Esclarecimento e Retificação ao Edital de Pregão Eletrônico nº 049/2026:

QUANTO AO ITEM 14 DO TERMO DE REFERÊNCIA: Com relação a descrição do item 14 da tabela 1 do termo de referência: "SENSOR DE PRESSÃO IP67 SAÍDA 4 a 20 MA ESCALA 0 A 10 BAR":

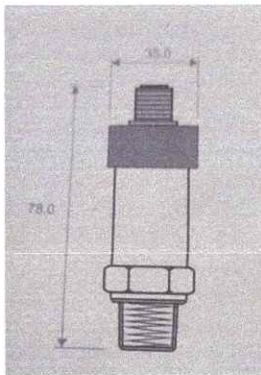
Pergunta 1: Gostaria de saber se realmente o sensor precisa ter comprimento mínimo de 70mm ou pode ser 78mm como está na foto anexa?

Resposta: Aceitamos a proposta de sensor com comprimento de 78 mm

Comprimento máximo do sensor: 70mm

Comprimento do sensor: entre 60 e 85mm
